D35 SADOVÁ - PLOTIŠTĚ

**SO 190.1.1 - Pevné svislé a vodorovné
dopravní značení ve správě ŘSD**

Technická zpráva

D35 SADOVÁ – PLOTIŠTĚ – RDS + IČ

Obrázek 1 – Rozměry PDZ Meteo

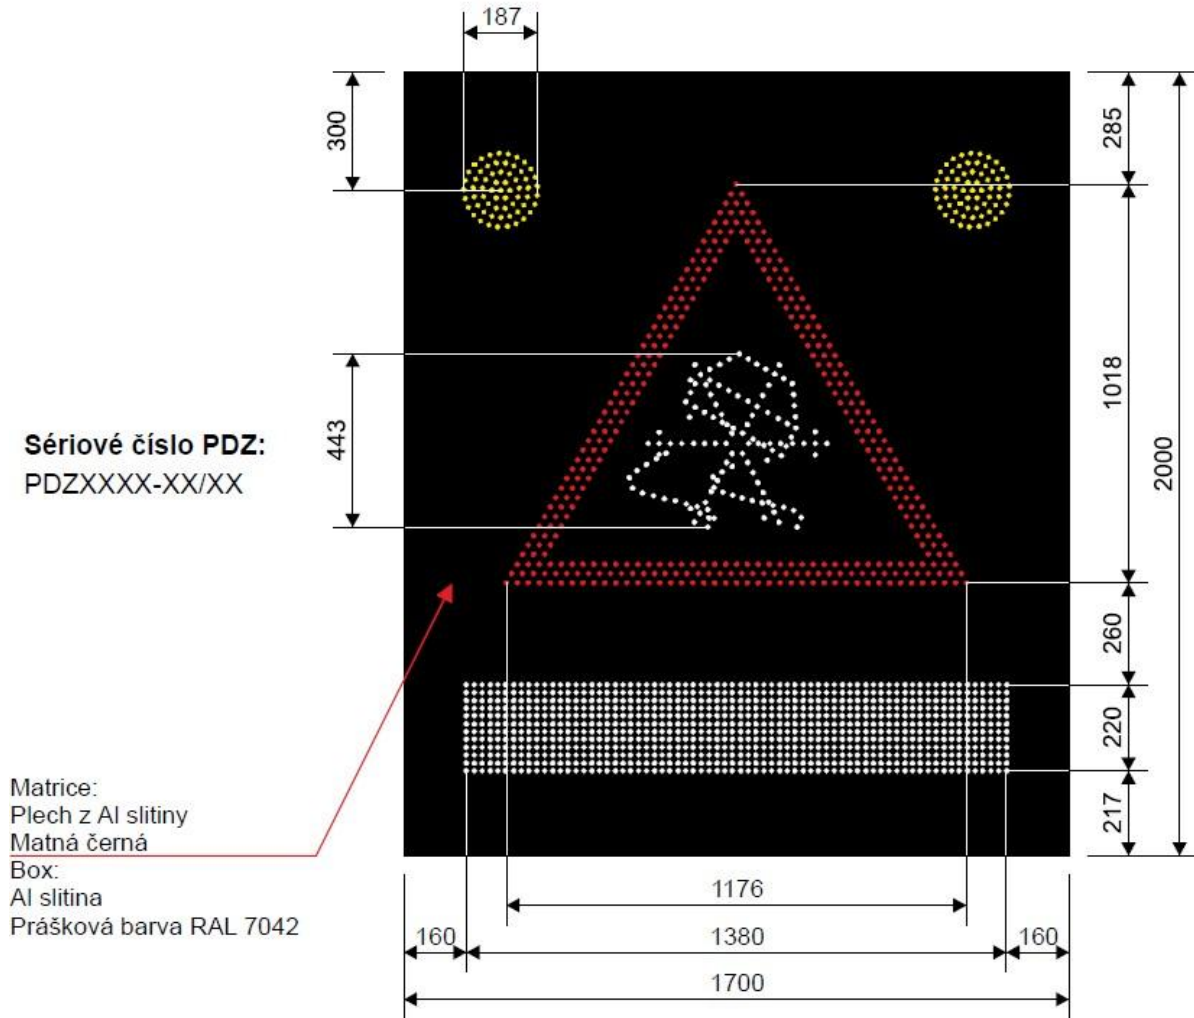
7. Do TZ doporučujeme doplnit výkresy s rozměry PDZ Meteo se zobrazením možných provozních stavů a ZPI (viz R 19 a R20).

Doplněno do zprávy SO 190.1.1 včetně odkazu na SO 190.3.
